Keuringsverslag van een elektrische laagspanning- en zeer lage spanningsinstallatie

NIET CONFORM

ID-label: Wideuxdreef 3 EK

Controlebezoek van een oude huishoudelijke elektrische installatie van een wooneenheid bij verkoop op vraag van de verkoper volgens (KB 08/09/2019) - AREI Boek 1- 8.4.2. en 8.2.1. en 4.2.4.3.

Afbeelding schakel- en verdeelbord:

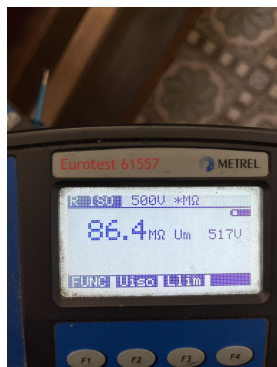
I5.03 Het verdeelbord is niet makkelijk toegankelijk. (Boek 1 Onderafdeling 5.3.5.1.C.)

I5.06 De deur en/of afschermplaat op het verdeelbord geplaatst. Aanraking van onder spanning staande delen mogelijk. (niet tenminste IPXX-B) (Boek 1 Afdeling 5.1.4. en 5.3.5.1.A. en 4.2.2.3.)

I5.10 De genaakbare, naakte onder spanning staande delen zijn onvoldoende afgeschermd. (Boek 1 Afdeling 5.1.4. en 4.2.2.3.)

I7.01 De smeltzekeringhouders of houders van kleine vermogensschakelaars met pennen met een sectie kleiner dan 10mm² zijn niet voorzien van kalibreerelementen. (Boek 1 Onderafdeling 5.3.5.5.A.)
